RIGKiD.271.11.2022

Dotyczy postępowania pn. **Budowa niskoemisyjnego budynku przedszkola wraz ze szkołą podstawową i przyszkolną halą sportową w Olszewie-Borkach – etap I** prowadzone jest w trybie przetargu nieograniczonego, na podstawie art. 132 Ustawy z dnia 11 września 2019 r. Prawo zamówień publicznych (t. j. Dz. U. z 2021 r. poz. 1129 ze zm.), zwaną dalej ustawą, o wartości zamówienia przekraczającej progi unijne.

Gmina Olszewo-Borki jako Zamawiający w w/w postępowaniu, działając na podstawie art. 135 ust. 2 i 6 ustawy z dnia 11 września 2019 r. Prawo zamówień publicznych (t. j. Dz. U z 2021 r., poz. 1129 ze zm.), przekazuje treść pytań wraz z odpowiedziami oraz działając na podstawie art. 137 oraz 90 ust. 1 ustawy Prawo zamówień publicznych przekazuje odpowiednio treść zmian SWZ.

**Pytanie 35**

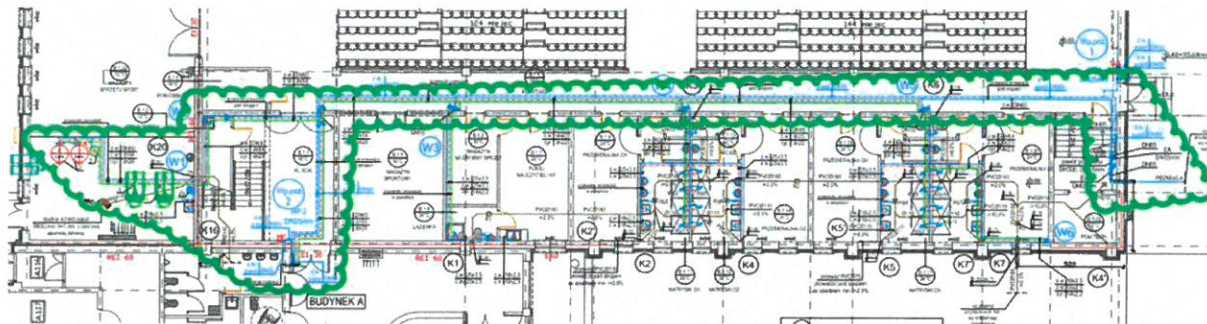
Przyłącze wodociągowe oraz część instalacji prowadzone są przez budynek hali, który został wyłączony z zakresu przetargu. W jaki sposób wykonać przedmiotowe instalacje przy założeniu, że z pomieszczeń oznaczonych na rysunku wykonujemy tylko kotłownię? Fragment z rysunku S-1\_A2.

Przyłącze wodociągowe zasilające BUDYNEK HALI SPORTOWEJ – należy wydłużyć (do miejsca wejścia do istn. budynku lub do projektowanej kotłowni). Pozostałe instalacje w obrębie BUDYNKU HALI SPORTOWEJ – należy wykonać na etapie budowy BUDYNKU HALI SPORTOWEJ

**Pytanie nr 49**

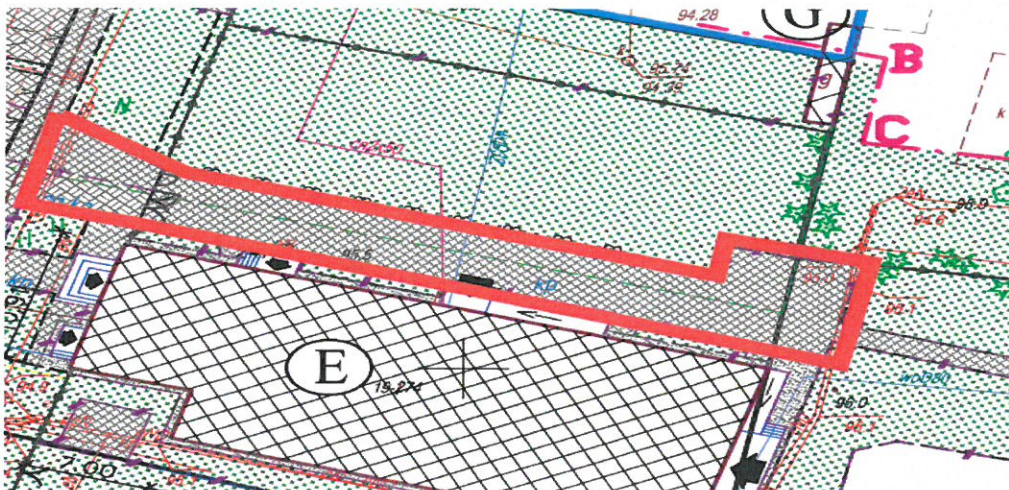
Proszę o uzupełnienie dokumentacji o zestawienia stali zbrojeniowej części budynku B (B.1.24 magazyn sprzętu sportowego i B.1.25 kotłownia), który jest do realizacji w tym etapie I zamówienia.

Zestawienia stali znajdują się na rysunkach konstrukcyjnych dot. części B m.in. : K-10, K-13, K-14 i K-19. .
